改善箇所説明図

基準不適合発生箇所

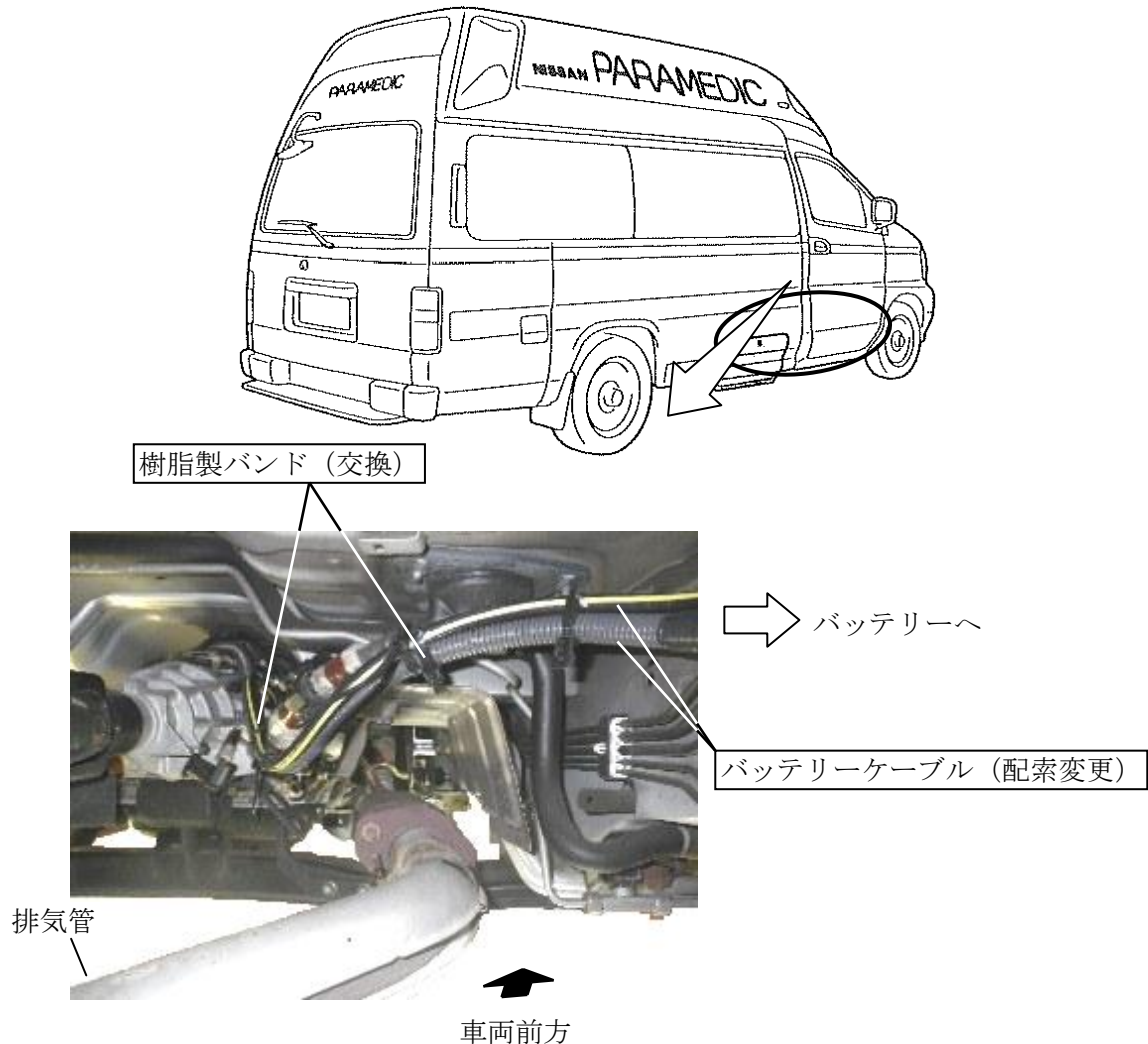
緊急用自動車において、バッテリーケーブルを固定する樹脂製バンドの耐久性が不足しているものがあるため、当該バンドが破損して、バッテリーケーブルが排気管と接触するおそれがあり、最悪の場合、バッテリーケーブルが短絡して、走行中にエンストするおそれがある。

全車両、当該バンドを対策品と交換し、車体に固定する。
なお、錆の影響などにより、対策品の車体への固定が困難な場合は、当該バッテリーケーブルの配索経路を変更する。
また、バッテリーケーブルが損傷しているものは、新品と交換する。

識別：銀色のシールをモデルナンバープレートに貼り付ける。
